Widerspruch gegen den Bebauungsplan Nr. 23 „Fremdenbeherbungsgebiet
Markow“/ 13. Änderung des Flächennutzungsplans der Gemeinde Ummanz

Fremdenbeherbungsgebiet Markow

Betreff: Bebauungsplan Nr. 23 der Gemeinde Ummanz

Kopien Liegenschaftskataster und Lageskizze einschl. Zufahrtsrecht für Grundstücke 52/8(6A) und 52/9(6B)

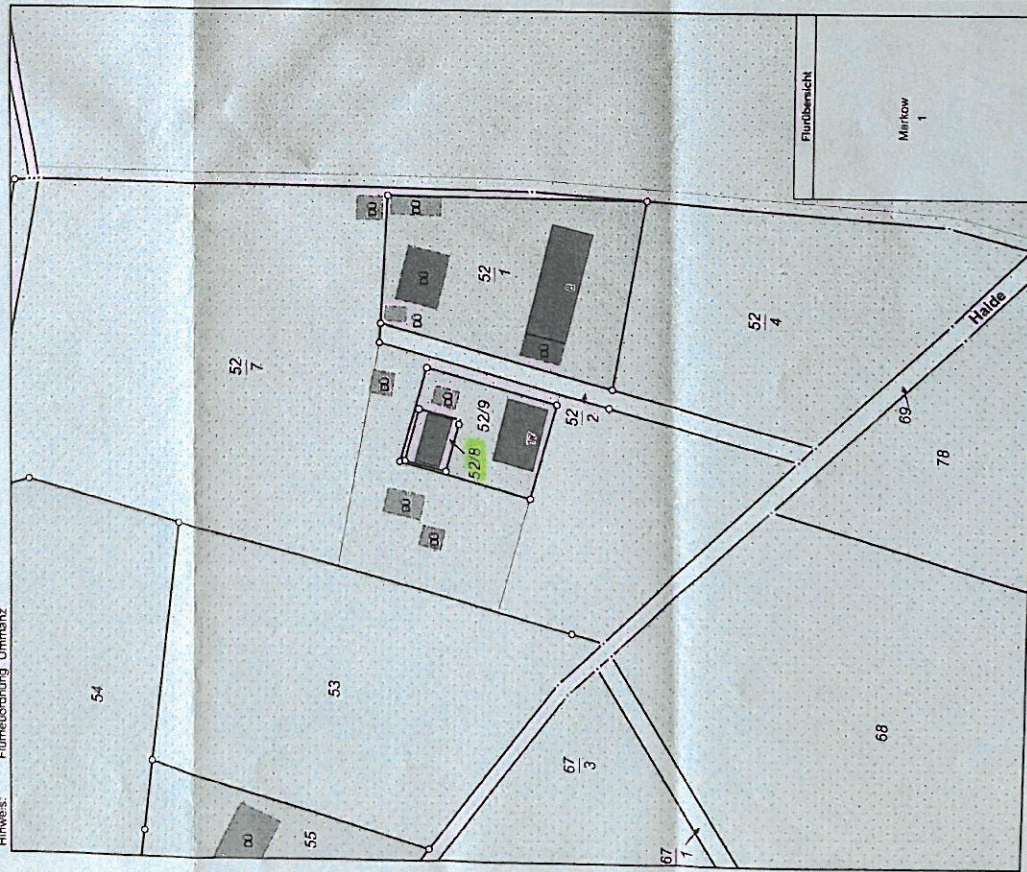
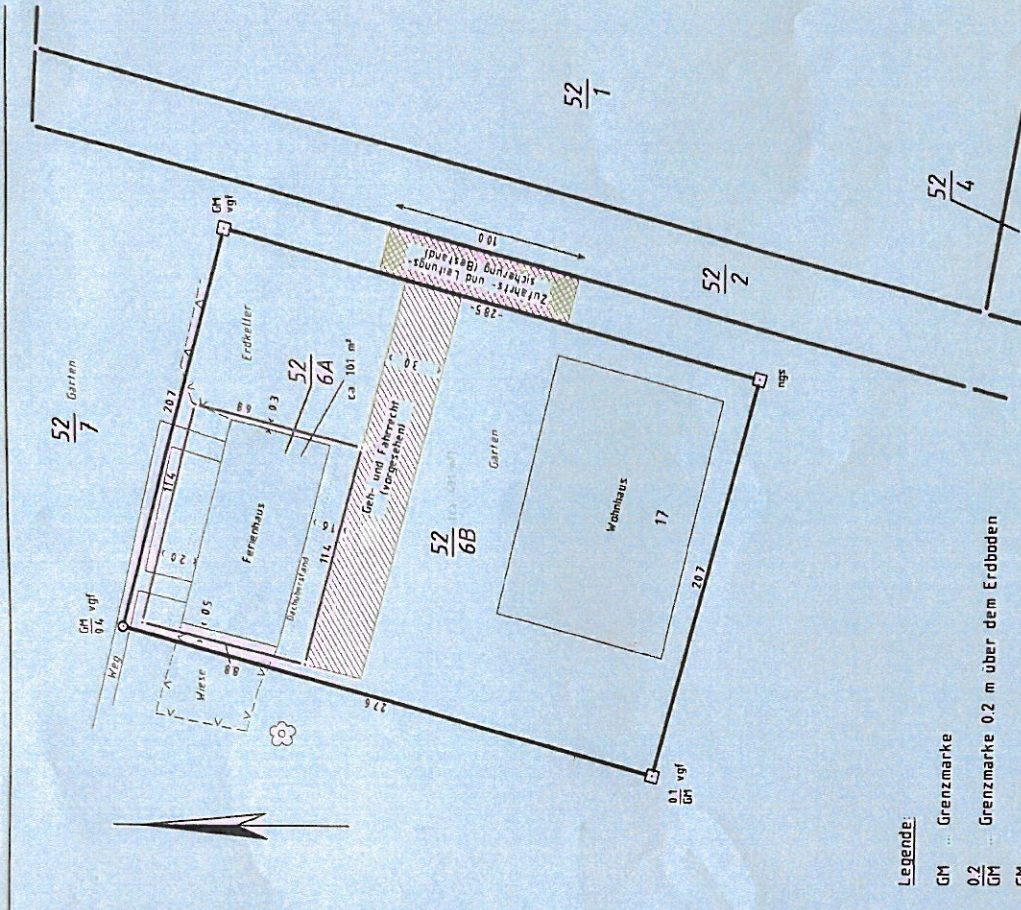
Im Auslegungsexemplar ist das Flurstück nicht mehr als Verkehrsfläche ausgewiesen.

Wir möchten Sie darauf hinweisen, dass Grundstück ein öffentlicher Weg ist und von diesem öffentlichen Weg ein im Grundbuch gesichertes Zufahrts- und Leitungsrecht über das Grundstück zu den beiden Grundstücken und besteht, s. bitte Kopien unten in diese E-Mail.

Laut Auslegungsexemplar würden die Zufahrts- und Leitungsrechte „abgeschnitten“, da der öffentliche Weg Fläche nicht mehr vorgesehen ist. Ein solcher Eingriff in bestehende Rechte würde eine Minderung des Wertes unseres Grundstücks einschl. Bebauung auf nahezu Null bedeuten, da eine Grundstück ohne Zufahrtsrecht weder beleihbar noch verkäuflich ist. Die 2 Wohnungen auf unserem Grundstück vermieten wir als Ferienwohnungen und bei Bewertung unseres Grundstücks mit Ertragswertverfahren würde uns ein Schaden in Höhe eines mittleren sechsstelligen Eurobetrags entstehen.

Die im Grundbuch gesichertes Zufahrts- und Leitungsrecht über das Grundstück und den öffentlichen Weg Fläche für die Grundstücke und muss weiterhin Bestand haben ungeachtet der aktuellen Nutzung.

Bitte teilen Sie uns bis zum 10. September 2023 mit, ob in der weiteren Planung die bestehenden Zufahrts- und Leitungsrechte zu unserem Grundstück bestehen bleiben sollen oder nicht.
